RAPORT Z KONSULTACJI SPOŁECZNYCH

1.	Temat konsultacji	Projekt zagospodarowania terenu rozbudowy ulicy Romera
2.	Imię i nazwisko inicjatora (jeżeli dotyczy)	—
3.	Wydział/jednostka/podmiot zewnętrzny wraz z danymi kontaktowymi	Zarząd Infrastruktury Miejskiej w Słupsku, ul. Artura Grottgera 13, 76-200 Słupsk, tel. 59 841-00-91, fax. 59 848-37-35; e-mail: sekretariat@zimslupsk.pl

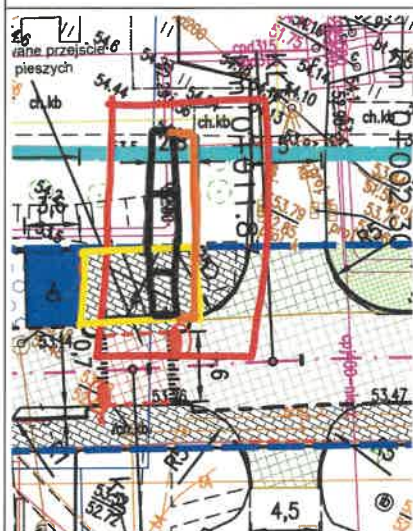
Zgłaszający uwagę	Treść uwagi	Propozycja zmian wraz z uzasadnieniem (od zgłaszającego uwagę)	Odpowiedź na uwagę
Mieszkaniec miasta	 Na zaznaczonym na różowo najeździe w ulicę pod budynek o adresie Romera 11, widnieje brak krawężnika najazdowego, uniemożliwiający wjazd w tę ulicę. Droga nie posiada swobodnego wjazdu od drugiej strony, stąd konieczny w tym miejscu jest obniżony krawężnik najazdowy.	Droga nie posiada swobodnego wjazdu od drugiej strony, stąd konieczny w tym miejscu jest obniżony krawężnik najazdowy. Przykładowo: Na wjeździe w uliczkę pod budynek Romera 9, występuje krawężnik najazdowy, który umożliwia swobodny podjazd. A od drugiej strony również jest możliwość wjazdu w ulicę.	Uwaga uwzględniona.
	 W zaznaczonym na czerwono miejscu na dojściu do budynku o adresie Romera 3, projektowana zieleń praktycznie w całości nachodzi na istniejącą drogę (na brązowo) dla pieszych umożliwiającą dojście do wspomnianego budynku. Powinno się pozostawić drogę dla pieszych zostawić w takim samym śladzie, jak istnieję ze skróceniem projektowanej zieleni do miejsca istniejącego chodnika.	Projektowana zieleń uniemożliwi dojście do budynku o adresie Romera 3.	Uwaga uwzględniona.

W zaznaczonym na zielono miejscu przy pierwszym sugerowanym przejściu dla pieszych od strony ulicy 11 Listopada, w miejscu istniejącej zieleni, zaprojektowano nawierzchnię z kostki chodnikowej.

W tym miejscu droga dla pieszych donikąd nie prowadzi, generując kolejne niepotrzebne koszty związane z kostką, w tym miejscu może pozostać zieleń niska, która nie zaburzy widoczności na wyjeździe parkingu wzdłuż ulicy 11 Listopada.

Na zaznaczonym czerwonym obszarze, zaznaczono na czarno istniejące schody, wraz z chodnikiem (na pomarańczowo). Projekt uwzględnia tylko przebudowę 1/3 tej ścieżki. Mam nadzieję, że projektant bierze pod uwagę dostosowania tego obszaru do istniejących tam schodów.

Na samym projekcie nie widać dostosowania projektowanego obszaru (zaznaczono na żółto) do istniejących tam schodków.

Uwaga nieuwzględniona. W związku z wyznaczeniem sugerowanego przejścia dla pieszych nie planuje się wykonywania terenów zieleni w jego pobliżu z uwagi na:
- ograniczenie widoczności
- ryzyko najeżdżania na zieleni i rozdeptywanie jej przez pieszych.

Uwaga uwzględniona.

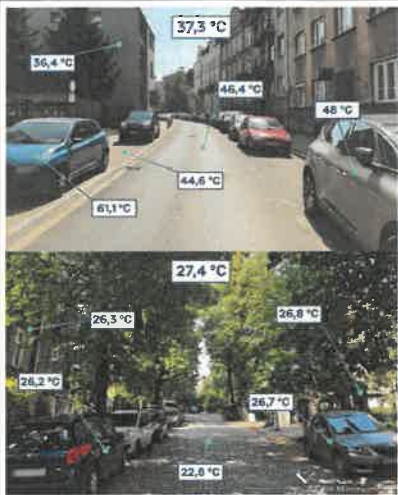
W tym miejscu droga dla pieszych nie ma potrzeby by być taka szeroka, w takim składzie generuje kolejne niepotrzebne koszty związane z kostką, w tym miejscu może pozostać zieleń niska (wraz zaznaczonym na czerwono drzewem, które na projekcie nie jest przeznaczone do wycinki). Dojście do miejsca

parkingowego, może być zdecydowanie węższe.	
Do zakresu opracowania przewiduje wykonanie drogi dla pieszych. Droga dla pieszych wzdłuż budynków o adresach Romera 1, 3, 5 na ogół jest w dobrym stanie, stąd mam nadzieję, że istniejąca nawierzchnia po przebudowie, nie zostanie wyrzucona, tylko zostanie przechowana i możliwa do użycia do przebudowy chodników w ramach innego zadania, bądź oddana na rzecz SM Kolejarz i będzie mogła być użyta do przebudowy dróg dla pieszych nie objętych koncepcją, które dochodzą do przebudowywanego chodnika.	Dobry stan kostki, który może zastąpić (niskokosztowo) inne uszkodzone nawierzchnie dochodzących dróg dla pieszych do chodnika objętego koncepcją.	Uwaga nie dotyczy zakresu koncepcji zagospodarowania rozbudowy ulicy Romera.
Zastanowienie budzą zjazdu w uliczki i podjazdy dochodzące do głównej jezdni, za wybudowanym nowym chodnikiem, który dobrze, że teraz będzie miał większy priorytet niż te wjazdy, to za drogą dla pieszych, czasami dziwnie zaprojektowana jest nawierzchnia, w niektórych miejscach na ukos, a nie w kierunku osi jezdni podjazdy oraz pierwszy zjazd na parking, gdzie na przestrzeni kilku metrów nawierzchnia się zmieni kilkukrotnie. Główna jezdnia, droga dla pieszych, projektowany asfaltowany zjazd i dalej istniejąca przepuszczalna nawierzchnia. Skoro już i tak droga dla pieszych rozdziela nam nawierzchnie od asfaltu to za drogą dla pieszych, można zostawić nawierzchnie przepuszczalną, tak jak istniejąca ulica na parkingu z płyt ażurowych. Pytanie jak ma wyglądać to w rzeczywistości. Od strony głównej jezdni jest obniżony krawężnik najazdowy do 2cm, a dalej za nim jest obniżony do 0cm. To będą wyniesione drogi dla pieszych? To w tym wypadku może lepiej z obu stron zostawić krawężnik	-	Pierwsza część uwagi niezrozumiała. Przy rozbudowie ulicy Romera nawierzchnia przepuszczalna typu eko-bruk będzie zastosowana wyłącznie na powierzchni parkingów. Projektowana droga dla pieszych będzie wyżej względem projektowanej jezdni zatem nie możliwym jest zastosowanie krawężnika obniżonego do 0 cm, krawężnik na 0 cm będzie zastosowany wyłącznie przy sugerowanych przejściach dla pieszych.

Uwaga nieuwzględniona. Nie planuje się wykonywania terenów zieleni w tym miejscu z uwagi na ryzyko najeżdżania na zieleni i rozdeptywanie jej przez pieszych.
